Arrêté du 4 avril 2025 relatif à la modification de la signalisation routière

NOR : INTS2510065A

Objet : l'arrêté comprend plusieurs modifications de la signalisation routière qui visent à améliorer la sécurité des usagers de la route et la sécurité des agents de la route, à adapter la signalisation à certaines contraintes des gestionnaires de voirie. Ces modifications concernent notamment :

SR53a

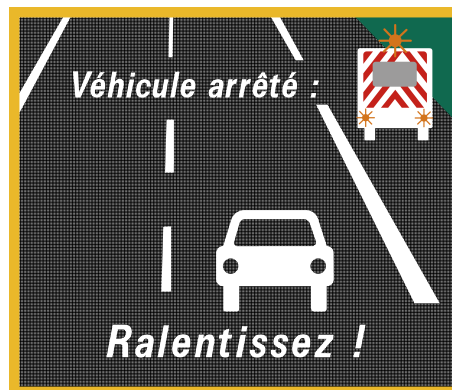
3° Après l'article 101-6, est ajouté un article 101-7 ainsi rédigé :

« Art. 101-7. – Rappel des règles de circulation en présence d'un véhicule circulant à faible allure ou arrêté sur l'accotement ou sur bande d'arrêt d'urgence.

« La signalisation rappelle les règles à respecter par les usagers circulant sur autoroute ou sur route à chaussées séparées lorsqu'un véhicule équipé de feux spéciaux ou faisant usage de ses feux de détresse circule à faible allure ou est immobilisé sur la bande d'arrêt d'urgence ou sur l'accotement. Cette signalisation est facultative. Elle est assurée au moyen des panneaux SR53a, SR53b, SR53c. Les panneaux sont espacés de 300 m. » ;

4° A l'annexe 27 « Panneaux de type SR », il est inséré les panneaux ainsi définis :
